აქვე გაცნობებთ, რომ წარმოდგენილი პროექტი უკვე ატვირთული გვაქვს და მისი ნომერი არის AR1620175. ასევე, ურბანული განვითარების საქალაქო სამსახურის საიტზე ატვირთული გვქონდა განაშენიანების რეგულირების გეგმის კორექტირების პროექტი (განაცხადის ნომერი 01182083145-67). ტექნიკური ხარვეზის გამო (საკადასტრო ერთეულებთან დაკავშირებით) ვერ მოხერხდა პროექტის შუალედური გადაწყვეტილების შემდეგ შებრუნება. ამიტომ, იძულებულები გავხდით აგვეტვირთა თავიდან უკვე გრგ-ს კორექტირების პროექტის გასწორებული ვერსია (განაცხადის ნომერი 01182771498-67). თბილისის ურბანული განვითარების საქალაქო სამსახურის მიერ გადაწეულ იქნა აღნიშნული განაცხადის განხილვის ვადა 3 თვით (ანუ ამ ეტაპზე გრგ-ს კორექტირების პროექტის განხილვის ვადა არის 2019 წლის 14 თებერვალი). გამომდინარე იქიდან, რომ ჩვენგან დამოუკიდებელი მიზეზების გამო ვერ მოხერხდება პირობადადებული პროექტის (AR1620175) ვადებში (4 თვე) გრგ-ს კორექტირების პროექტის დამტკიცება, გთხოვთ შეგვითანხმოთ წარმოდგენილი პირობადადებული პროექტი და გაგვიგრძელოთ ვადა.

მრავალსართულიანი ღია ავტოსადგომი

1 სართულის გეგმა

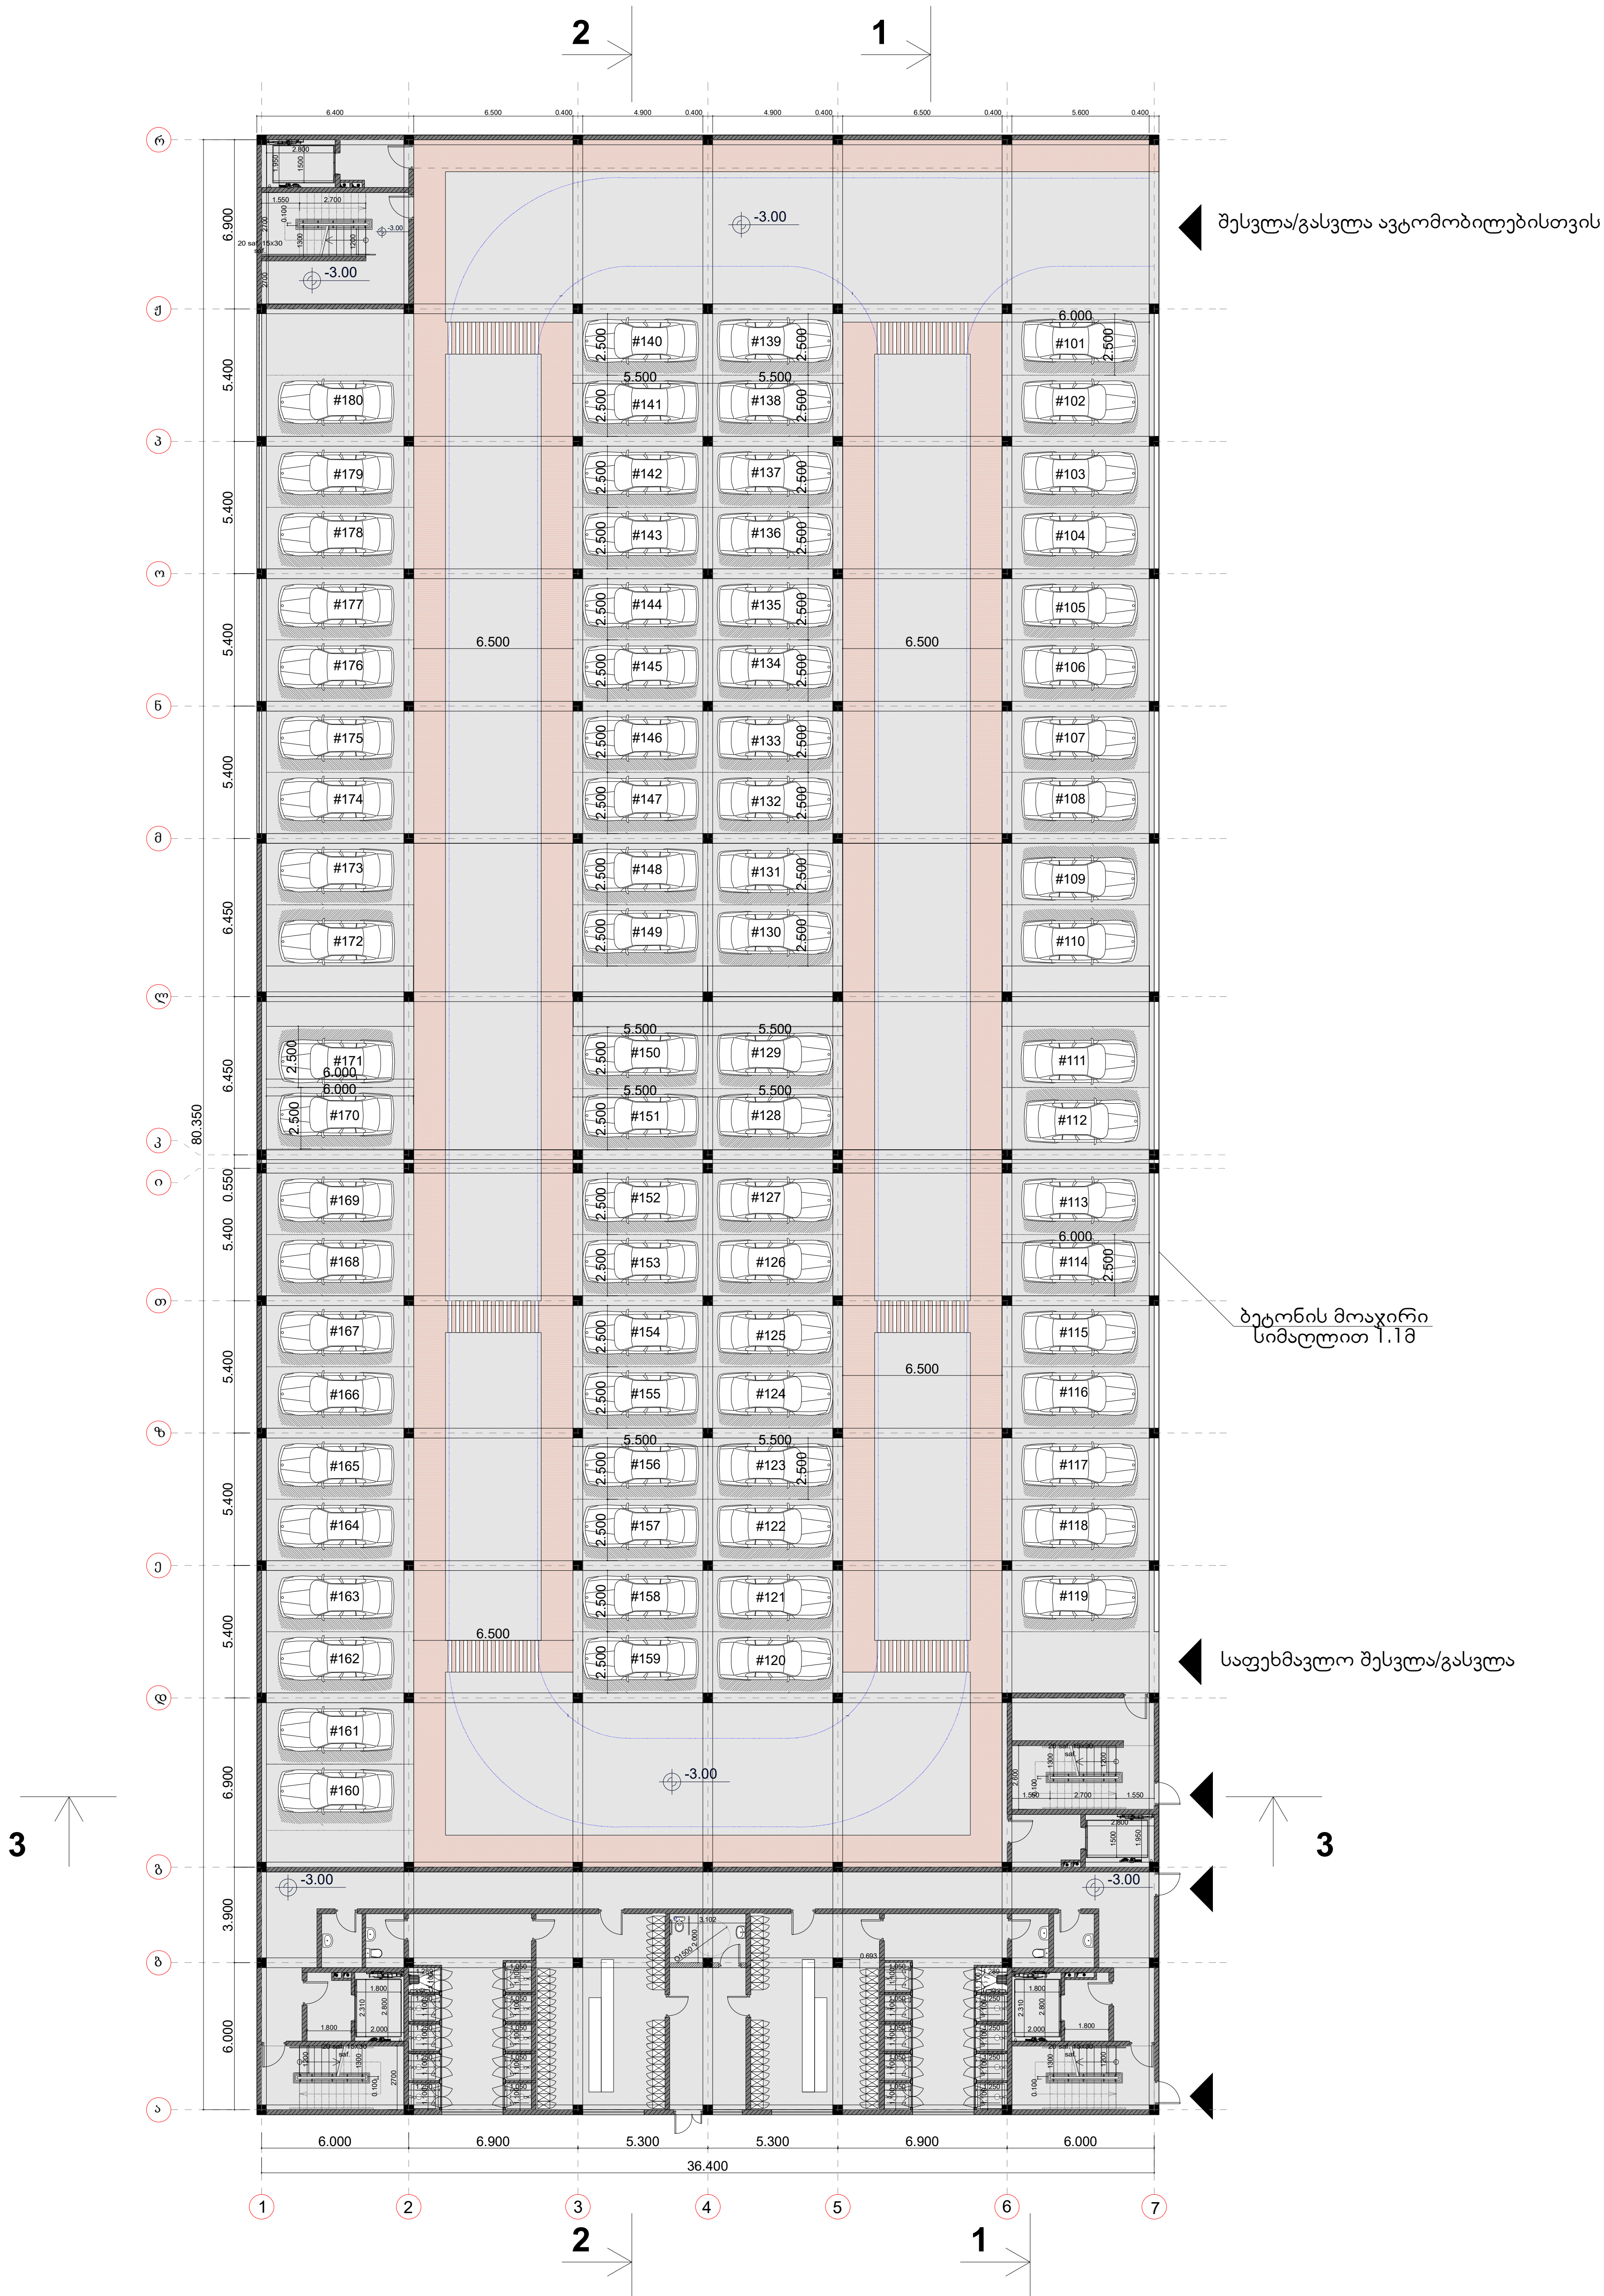
გადაწყვეტილება № 4157766-ის მიხედვით, გაცნობებთ, რომ #41 დადგენილების 1702.4 თავის მიხედვით, 3-სართულიან შენობაში (რომელიც არის წარმოდგენილი საპროექტო ობიექტი) არ არის საჭირო ლიფტის კაბინაში ეტეოდეს საკაცე. გამომდინარე იქიდან, რომ არ გვსურს შენობის შიდა გეგმარების შეცვლა, ვტოვებთ დიდი ზომის ლიფტებს, თუმცა საკაცის ჩახაზვის და გათვალისწინების აზრს ვერ ვხედავთ. შესაბამისად, ლიფტის ფოიეს წინ მდებარე დერეფნის ზომას ვტოვებთ უცვლელად. გთხოვთ იხილოთ კანონის ქვეთავი: 1702.4 ლიფტის კაბინა, რომელშიც შესაძლებელია საკაცის შეტანა. მიწის დონიდან ზემოთ ან ქვემოთ ოთხ და ოთხზე მეტსართულიან შენობებში არსებული ლიფტებიდან, სულ მცირე, ერთი ისეთი უნდა იყოს, რომ საგანგებო ვითარებისას სახანძრო-სამაშველო დანაყოფს ყველა იატაკზე მოხვედრა შეეძლოს. ლიფტის კაბინაში შესაძლებელი უნდა იყოს 60 სმ × 2,15 მ ზომის, არანაკლებ, 13 სმ რადიუსის კუთხეებიანი საკაცის განთავსება გახსნილ, თარაზულ მდგომარეობაში. ასეთ კარადაზე დატანილი უნდა იყოს სასწრაფო სამედიცინო დახმარების საერთაშორისო სიმბოლო

(სიცოცხლის ვარსკვლავი). სიმბოლოს სიმაღლე 75 მმ-ზე ნაკლები არ უნდა იყოს და დატანილი უნდა იყოს შიგნიდან ლიფტის შახტის შემომზღუდავის კარის ჩარჩოს ორივე მხარეს.

ასევე, გაცნობებთ, რომ სახურავის გეგმა წარმოდგენილი გვქონდა წინა ატვირთვის დროსაც, სახურავი არის ათვისებული, რომელზეც განთავსდება ავტომანქანები (იხ. ჭრილები).

3 სართულის გეგმა

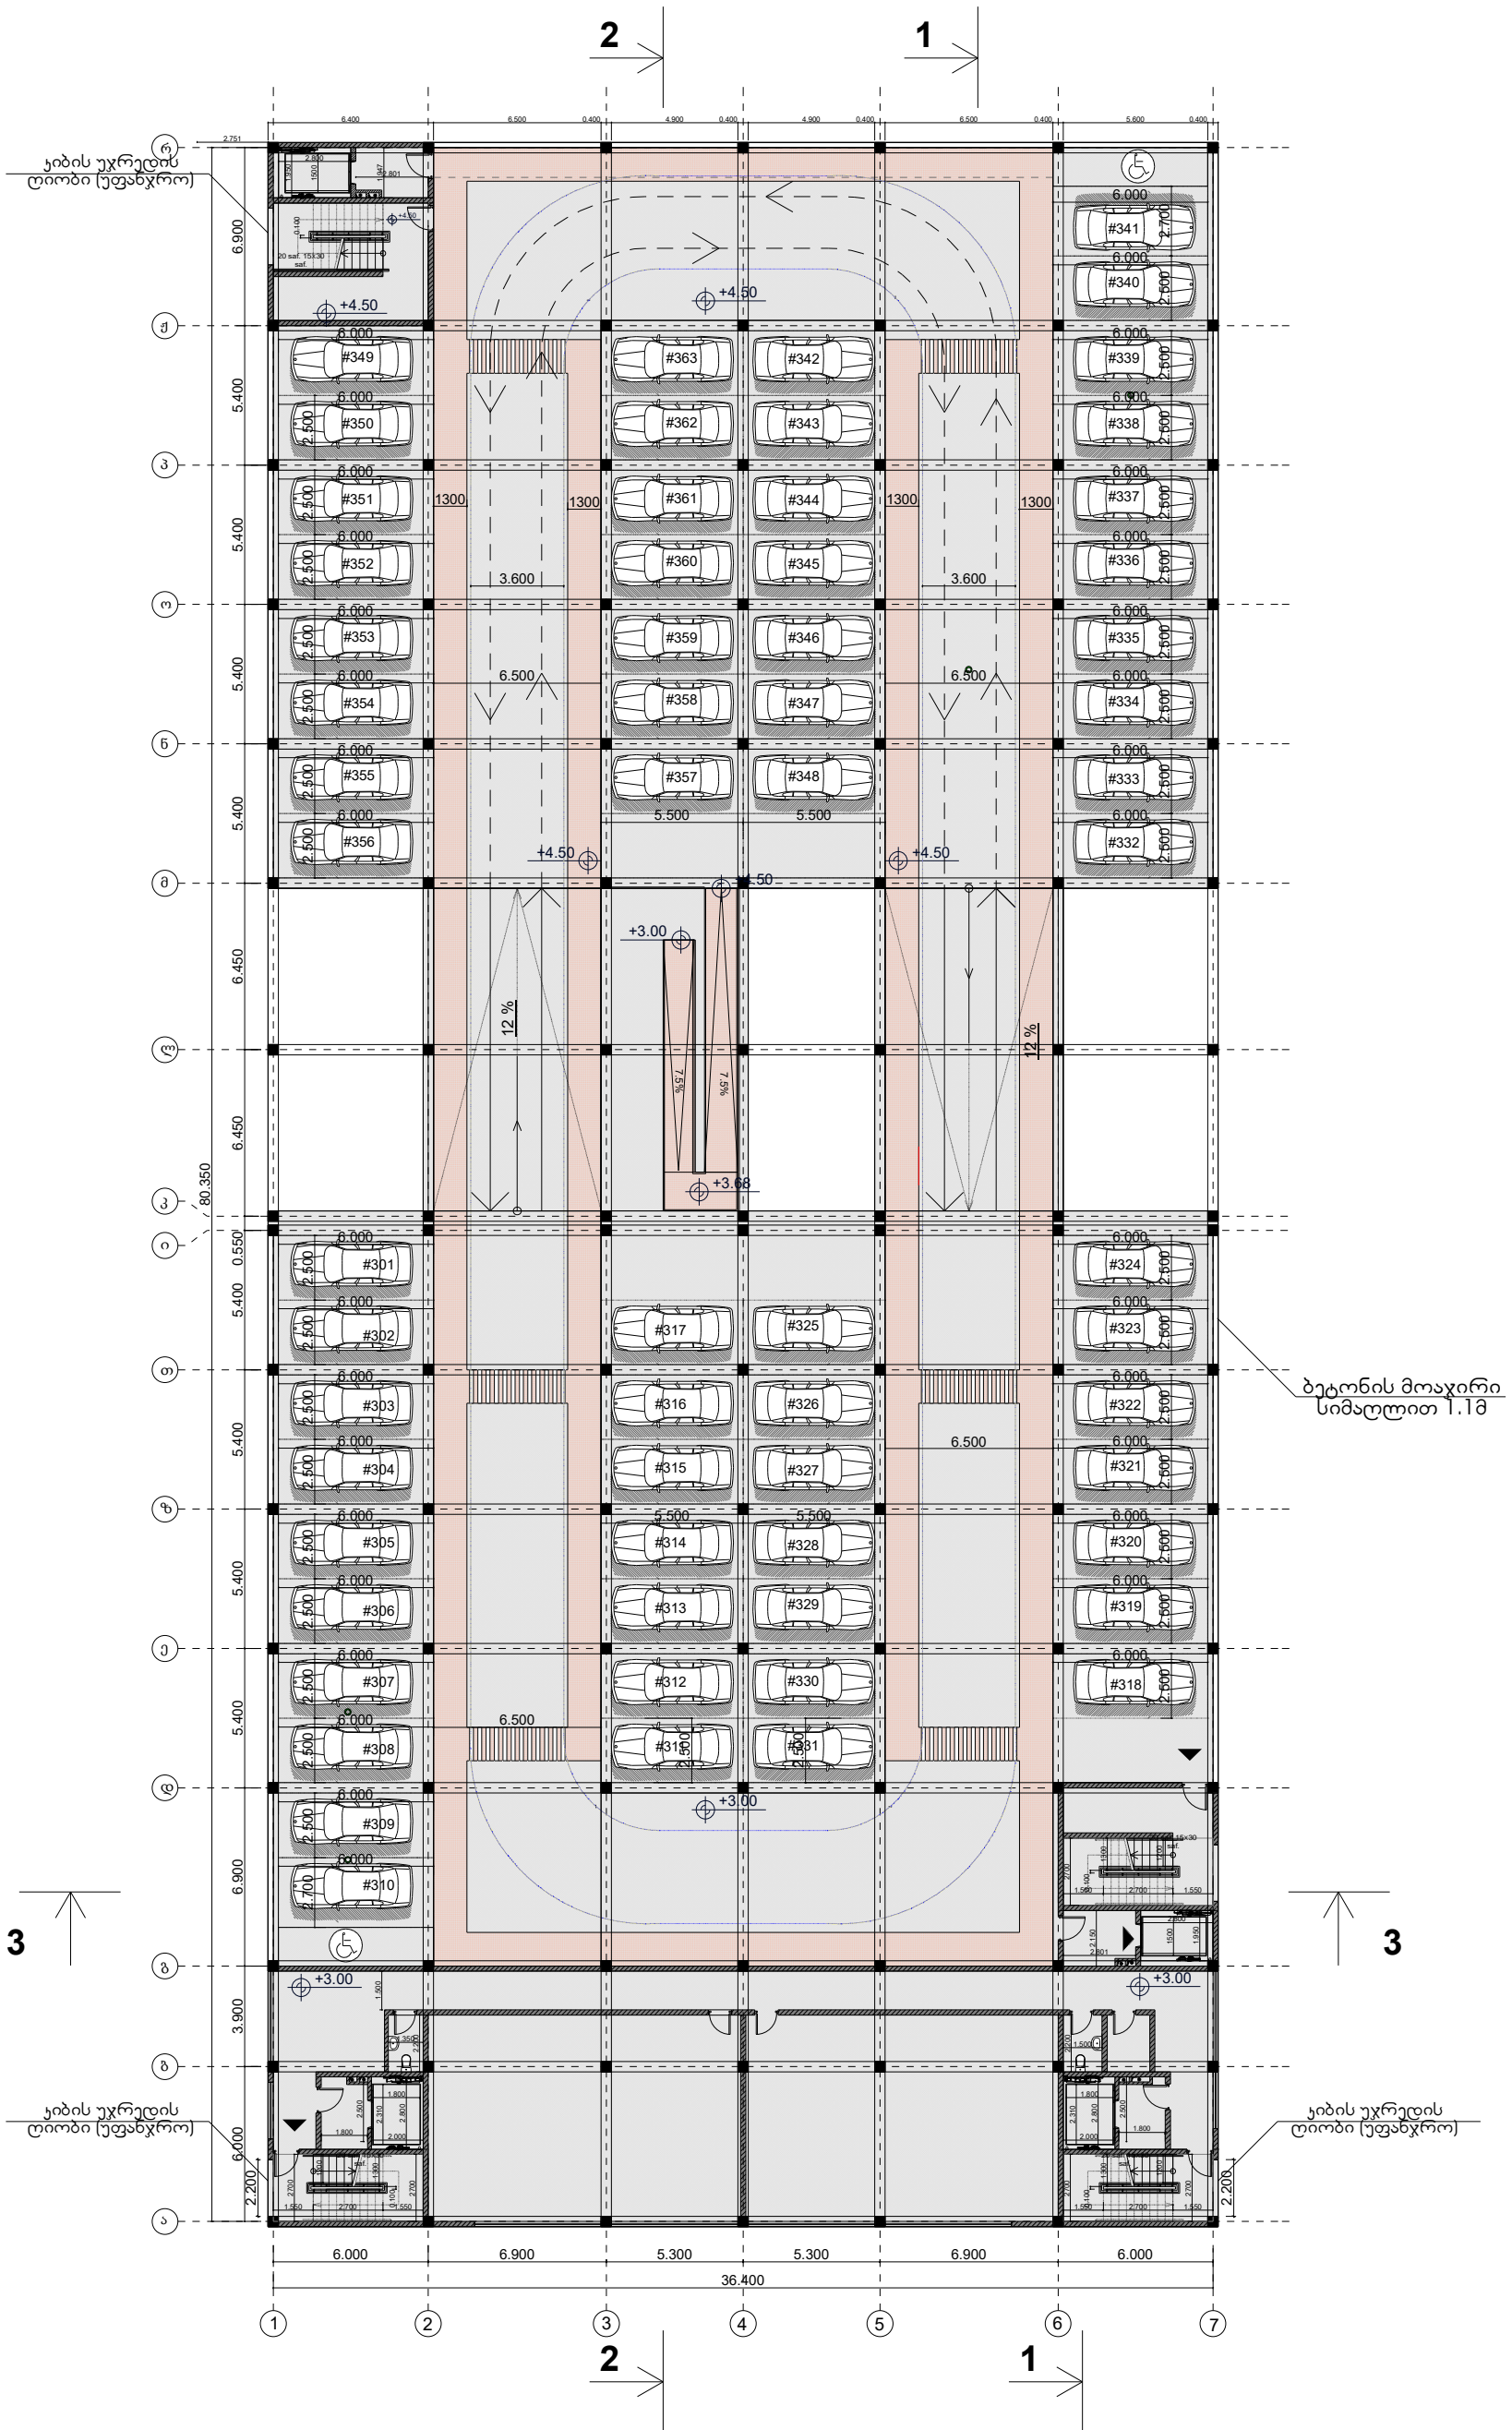
გადაწყვეტილება № 4157766-ის მიხედვით, გაცნობებთ, რომ #41 დადგენილების 1702.4 თავის მიხედვით, 3-სართულიან შენობაში (რომელიც არის წარმოდგენილი საპროექტო ობიექტი) არ არის საჭირო ლიფტის კაბინაში ეტეოდეს საკაცე. გამომდინარე იქიდან, რომ არ გვსურს შენობის შიდა გეგმარების შეცვლა, ვტოვებთ დიდი ზომის ლიფტებს, თუმცა საკაცის ჩახაზვის და გათვალისწინების აზრს ვერ ვხედავთ. შესაბამისად, ლიფტის ფოიეს წინ მდებარე დერეფნის ზომას ვტოვებთ უცვლელად. გთხოვთ იხილოთ კანონის ქვეთავი: 1702.4 ლიფტის კაბინა, რომელშიც შესაძლებელია საკაცის შეტანა. მიწის დონიდან ზემოთ ან ქვემოთ ოთხ და ოთხზე მეტსართულიან შენობებში არსებული ლიფტებიდან, სულ მცირე, ერთი ისეთი უნდა იყოს, რომ საგანგებო ვითარებისას სახანძრო-სამაშველო დანაყოფს ყველა იატაკზე მოხვედრა შეეძლოს. ლიფტის კაბინაში შესაძლებელი უნდა იყოს 60 სმ × 2,15 მ ზომის, არანაკლებ, 13 სმ რადიუსის კუთხეებიანი საკაცის განთავსება გახსნილ, თარაზულ მდგომარეობაში. ასეთ კარადაზე დატანილი უნდა იყოს სასწრაფო სამედიცინო დახმარების საერთაშორისო სიმბოლო

(სიცოცხლის ვარსკვლავი). სიმბოლოს სიმაღლე 75 მმ-ზე ნაკლები არ უნდა იყოს და დატანილი უნდა იყოს შიგნიდან ლიფტის შახტის შემომზღუდავის კარის ჩარჩოს ორივე მხარეს.
ასევე, გაცნობებთ, რომ სახურავის გეგმა წარმოდგენილი გვქონდა წინა ატვირთვის დროსაც, სახურავი არის ათვისებული, რომელზეც განთავსდება ავტომანქანები (იხ. ჭრილები).
